OM1-CA182-R01 大間原子力発電所 敷地ごとに震源を特定して策定する地震動のうち内陸地殻内地震について(コメント回答 その3)
(F-14 断層, 及び奥尻3連動による地震の地震動評価)
OM1-CA182-R00(2022.12.8 ヒアリング資料)からの主な変更箇所について

正誤表

地震動解析の入カミスにかかわる評価結果の誤りの修正内容

断層モデルを用いた手法による地震動評価結果 【③ 断層傾斜角の不確かさケース 応答スペクトル】

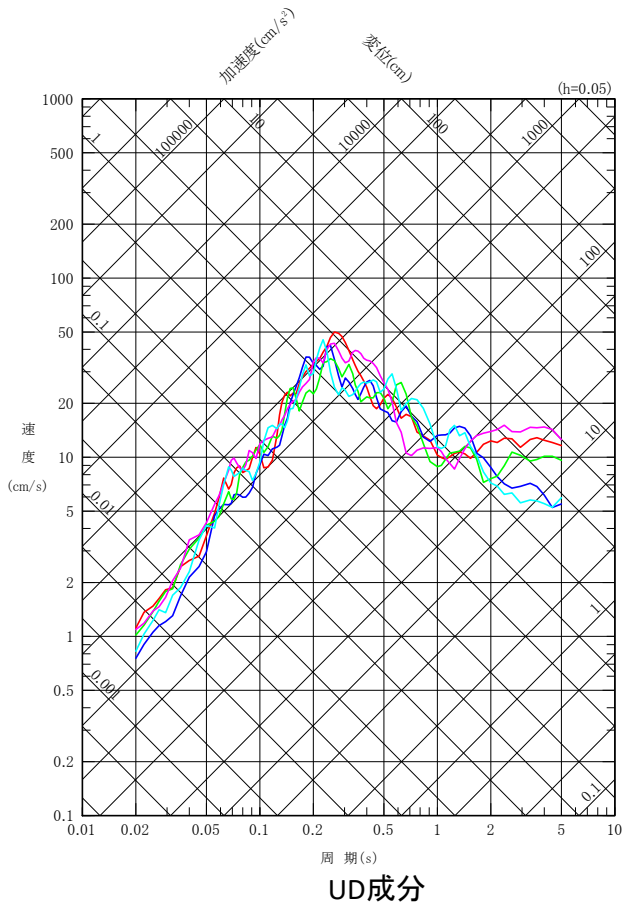
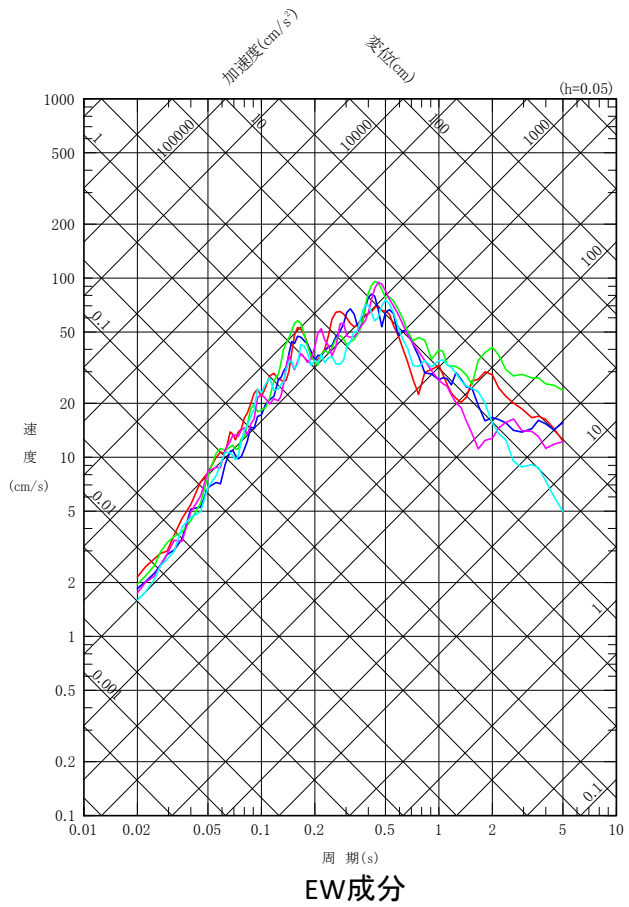
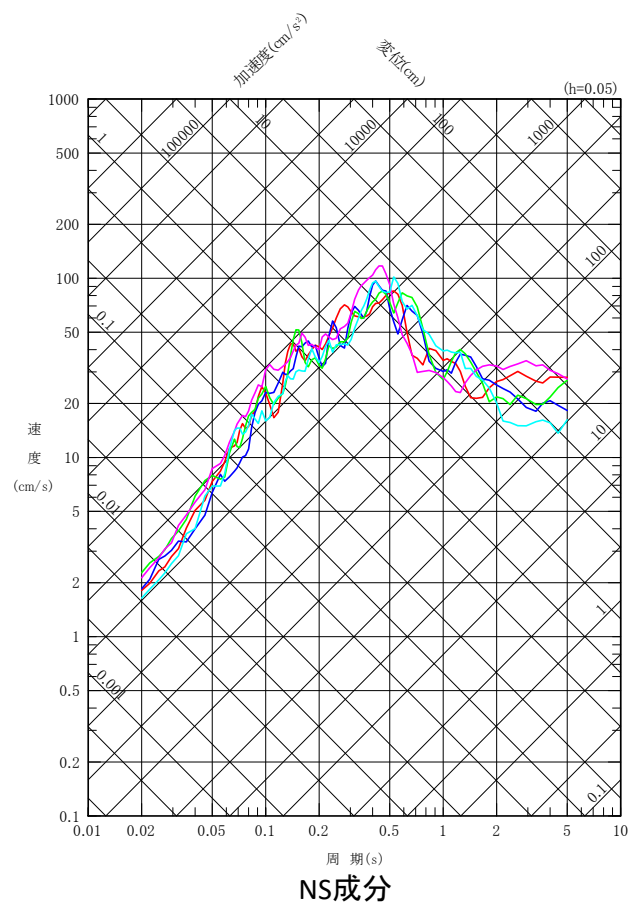
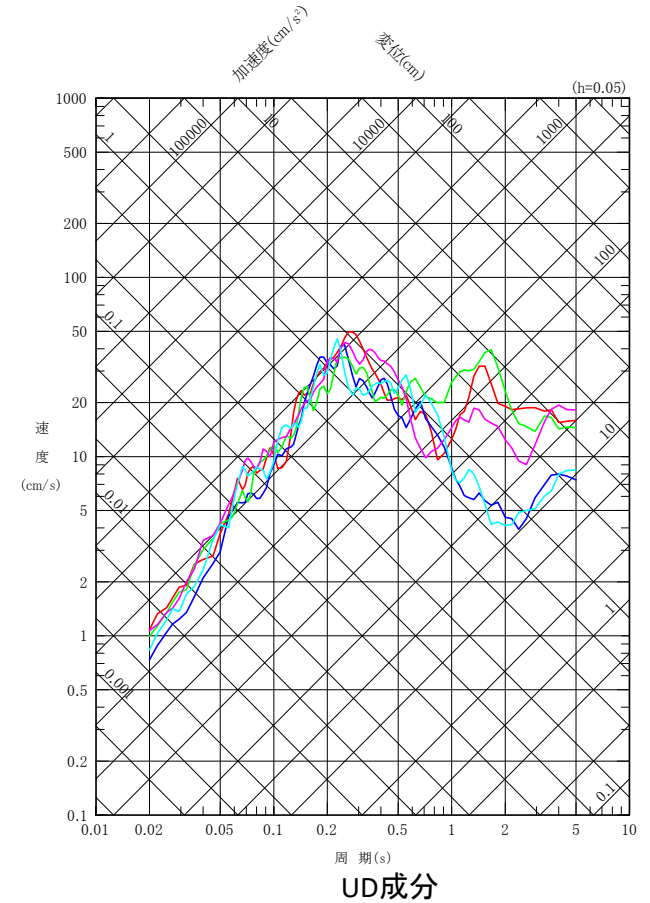
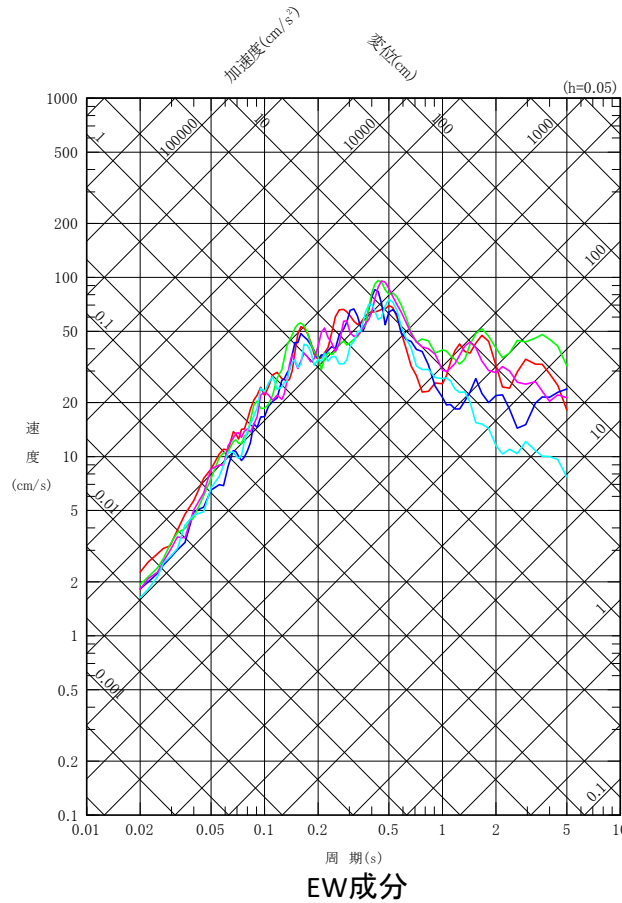
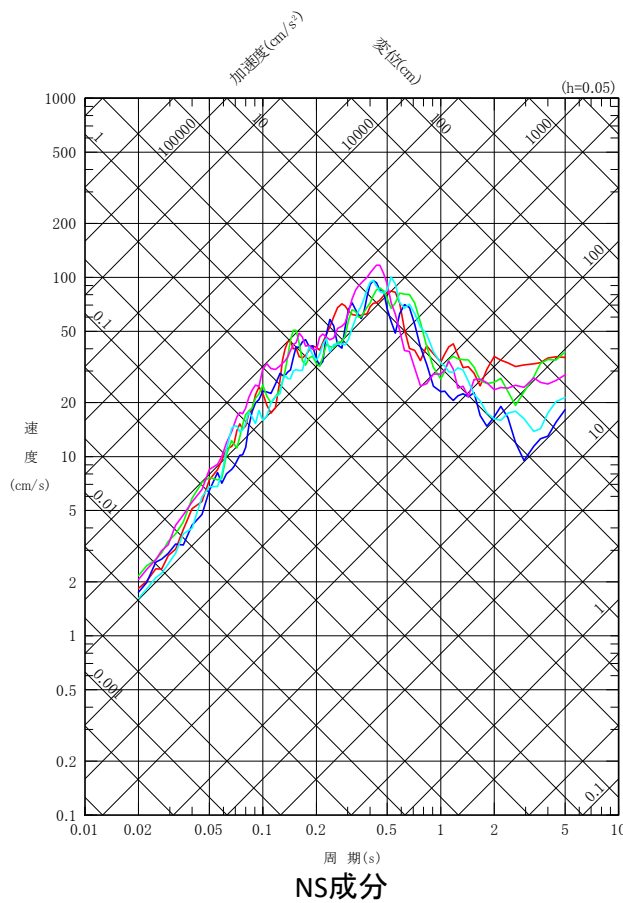
⑦ F-14断層による地震の地震動評価結果の誤り

断層モデルを用いた手法による地震動評価結果 【③ 断層傾斜角の不確かさケース 加速度時刻歴波形】

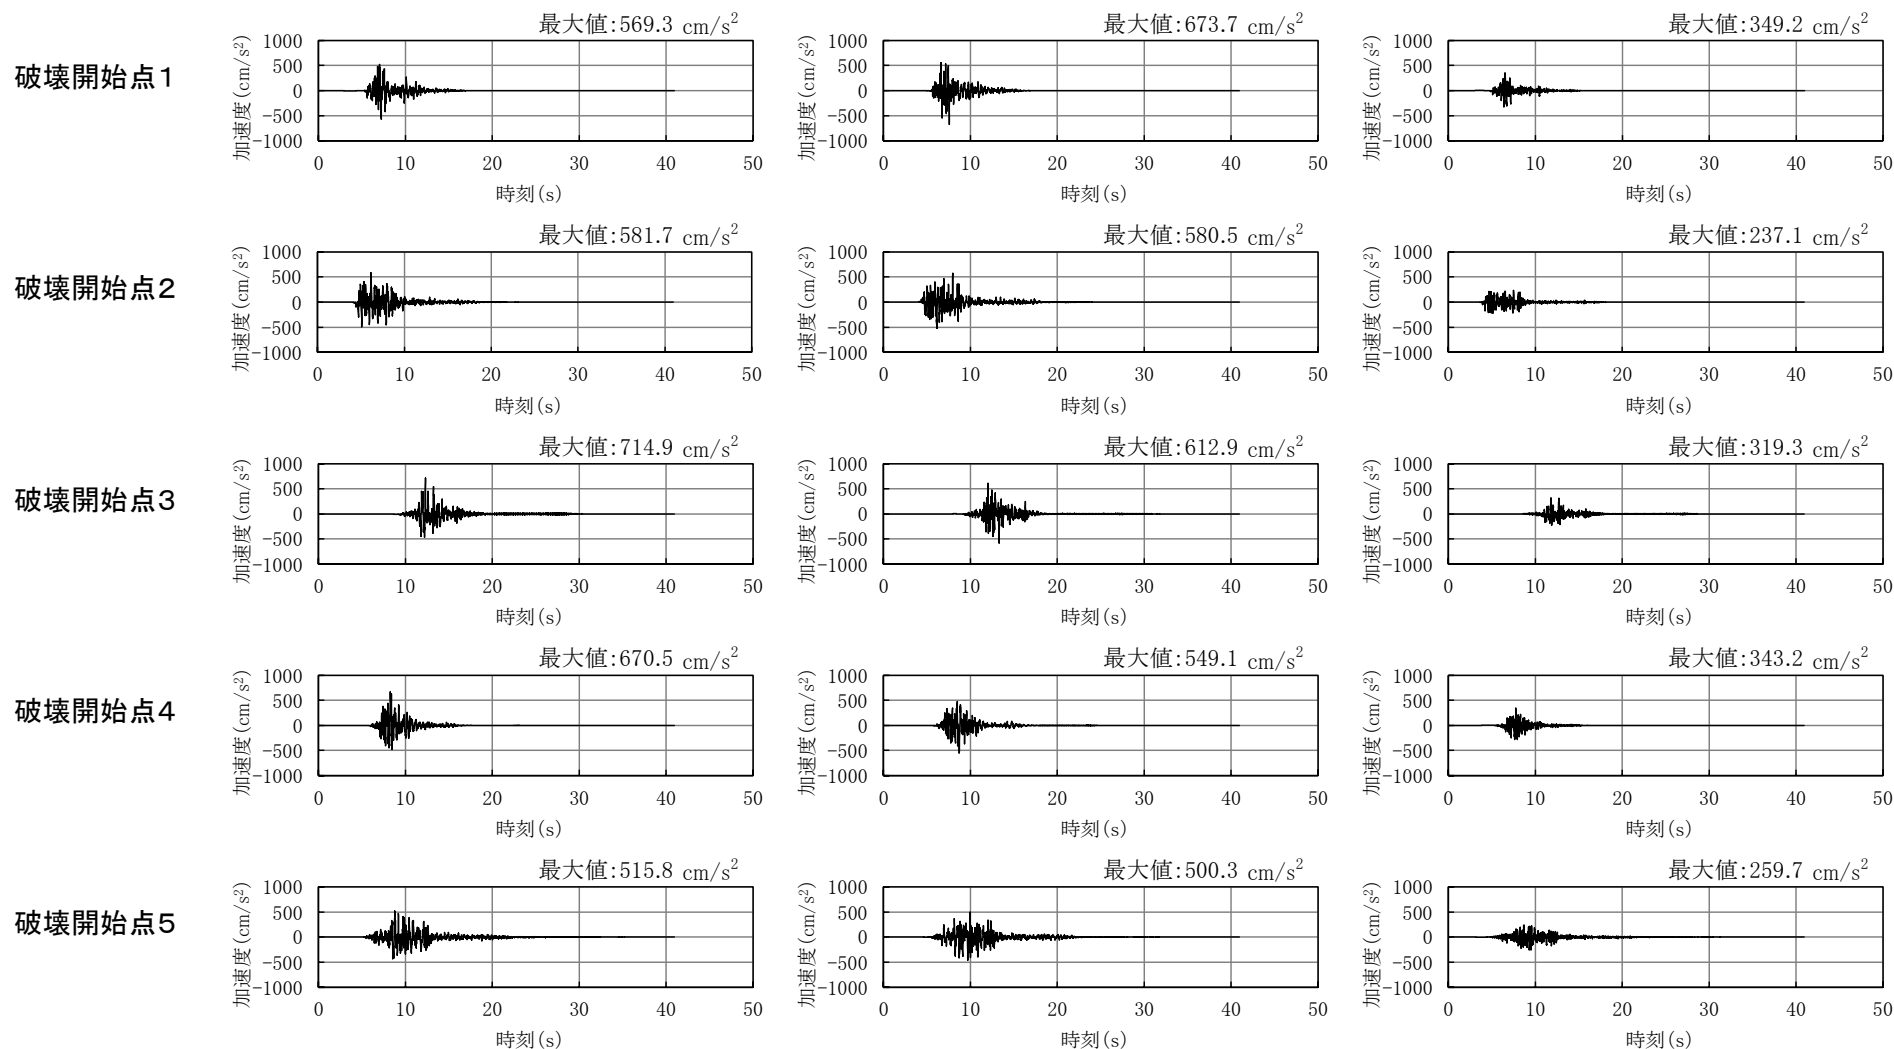
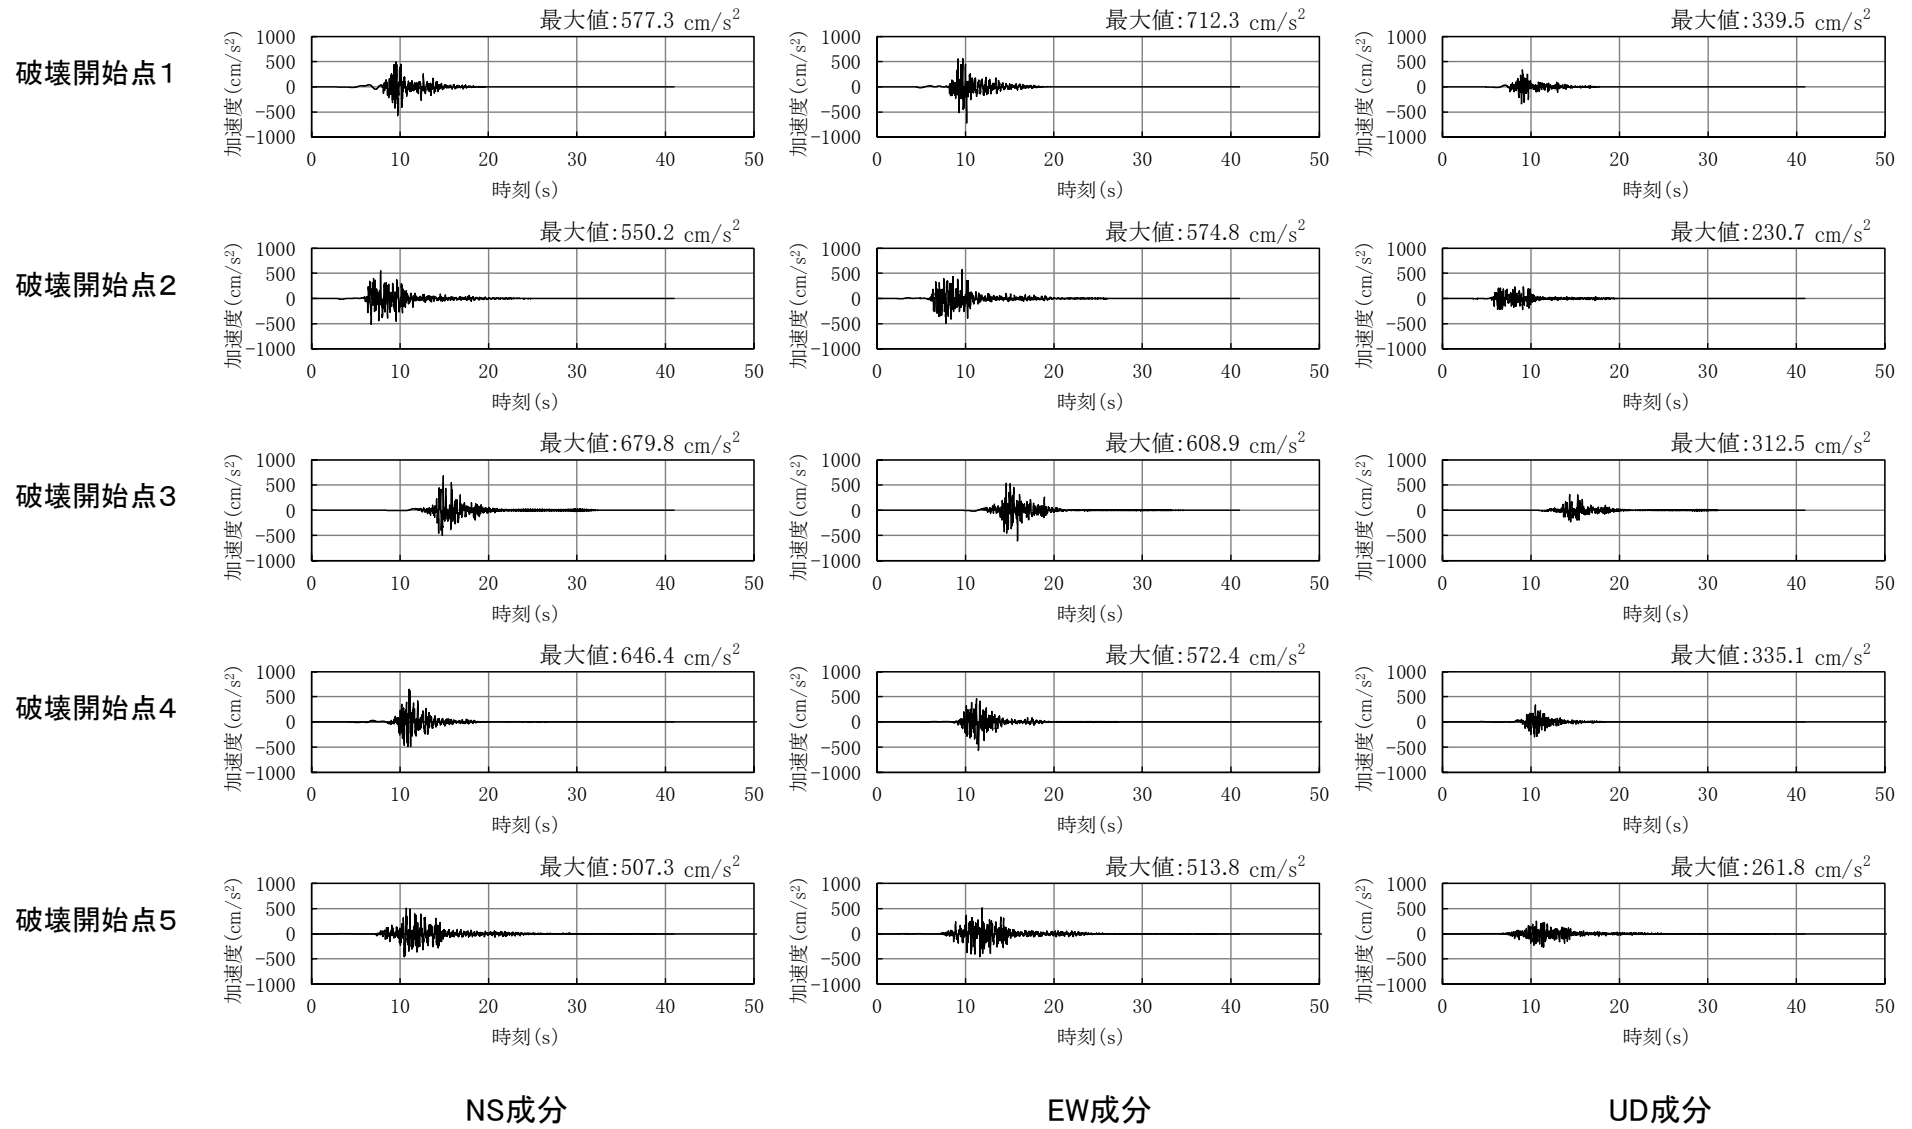
⑧ F-14断層による地震の地震動評価結果の誤り
